**ИЗМЕНЕНИЯ В МИТНИЧЕСКАТА КОНВЕНЦИЯ ЗА МЕЖДУНАРОДНИЯ ПРЕВОЗ НА СТОКИ ПОД
ПОКРИТИЕТО НА КАРНЕТИ ТИР (КОНВЕНЦИЯ ТИР ОТ 1975 Г.)
в сила от 01.01.2017 г.**

Скица № 9.2

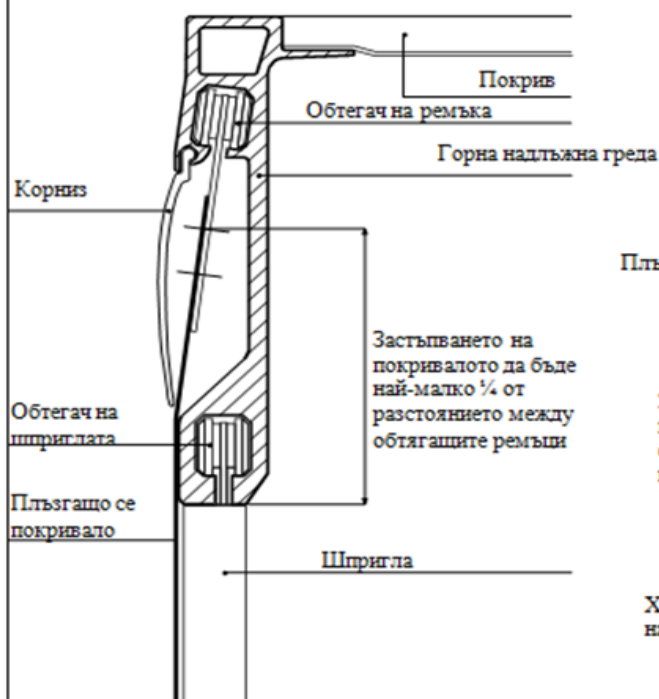
Приложение 2, скица № 9:

Съществуващата скица № 9 се заменя със следната:

**ВОДАЧ НА ПОКРИВАЛОТО И
ЗАСТЪПВАНЕ ГОРЕ**

„Скица № 10 ПРИМЕР ЗА КОНСТРУКЦИЯТА НА ПРЕВОЗНО СРЕДСТВО С ПОДВИЖЕН ПОКРИВ С ПОКРИВАЛО

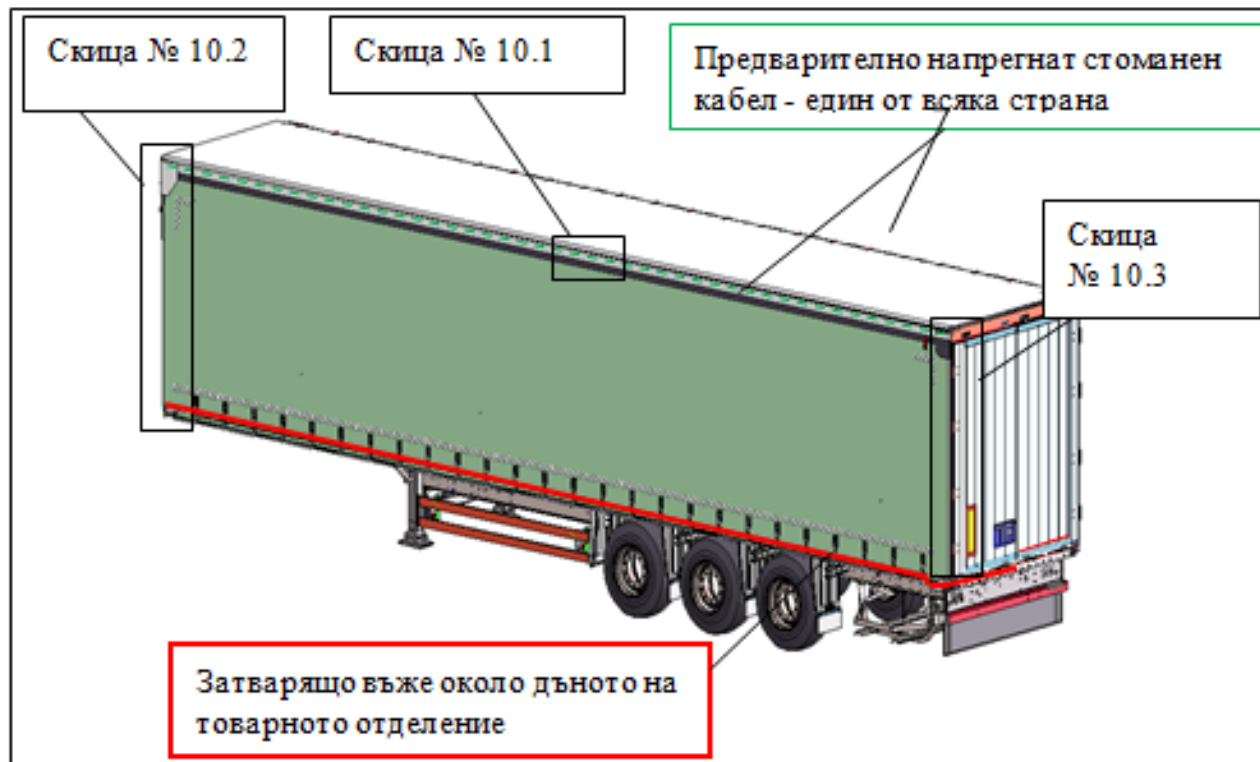
Приложение 2, нова скица № 10:

След новата скица № 9 се вмъква:

Тази скица показва пример за превозно средство с посочване на важните изисквания, описани в член 5 от правилника.

Скица № 9.4

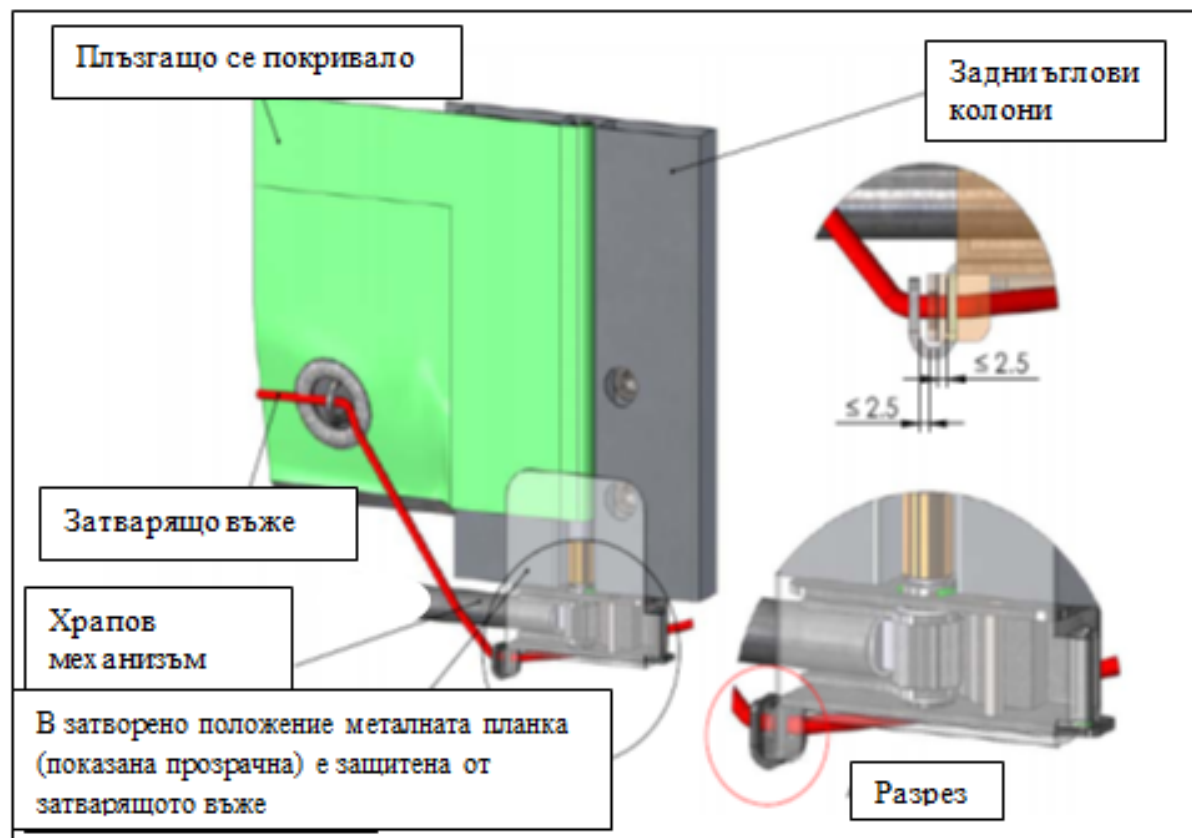
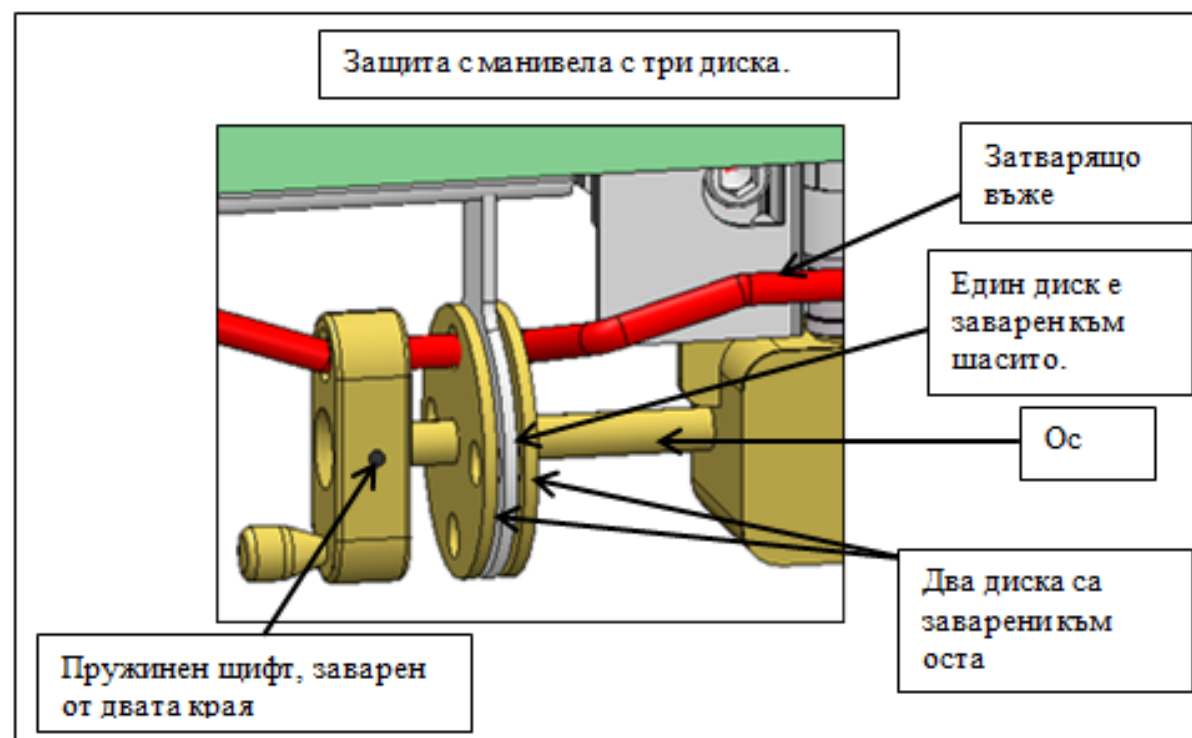
Приложение 7, част 1 скица № 9:

Съществуващата скица № 9 се заменя със следната:

За опъване на плъзгащите се покривала в хоризонтална посока се използва храпов механизъм (обикновено в задния край на контейнера). В тази скица са показани два примера — а) и б), за възможни начини за защита на храповия механизъм или на предавателната кутия.

а) Защита на храповия механизъм

б) Защита на предавателната кутия

"Скица № 10 ПРИМЕР ЗА КОНСТРУКЦИЯТА НА КОНТЕЙНЕР С ПОДВИЖЕН ПОКРИВ С ПОКРИВАЛО

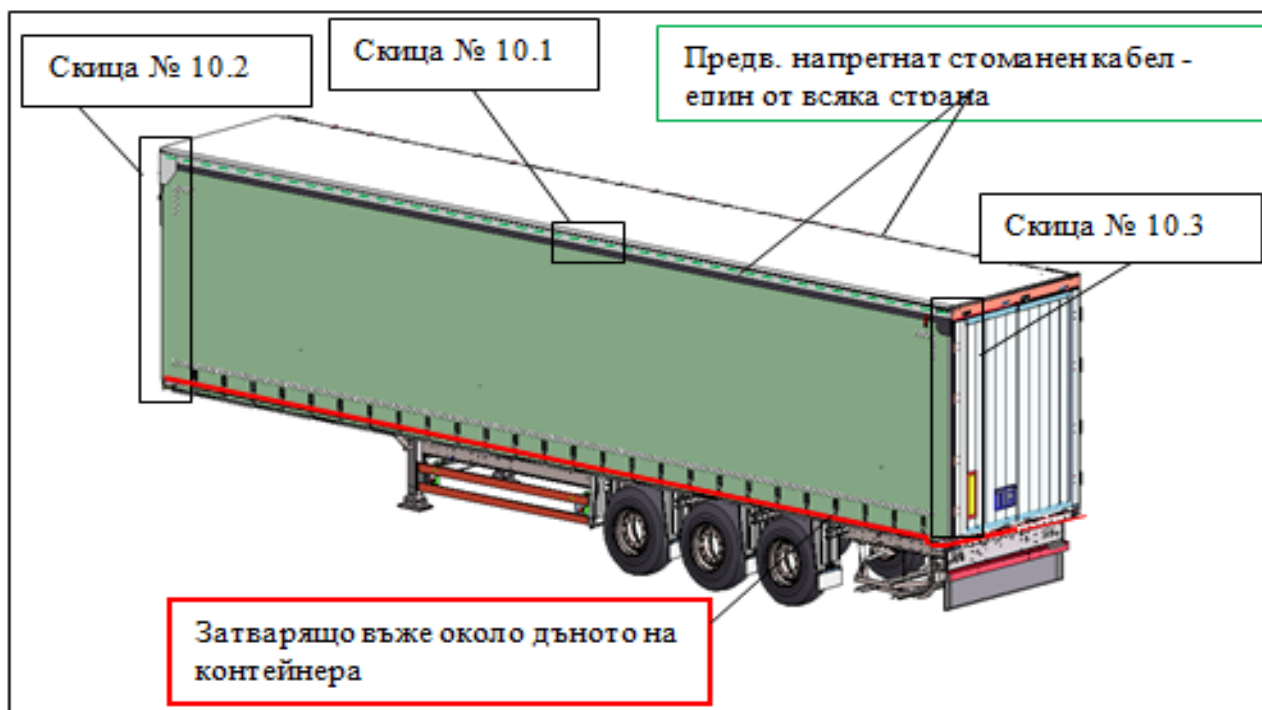
Приложение 7, част I, нова скица № 10:

След новата скица № 9 се вмъква:

Тази скица показва пример за контейнер с посочване на важните изисквания, описани в член 6 от правилника.
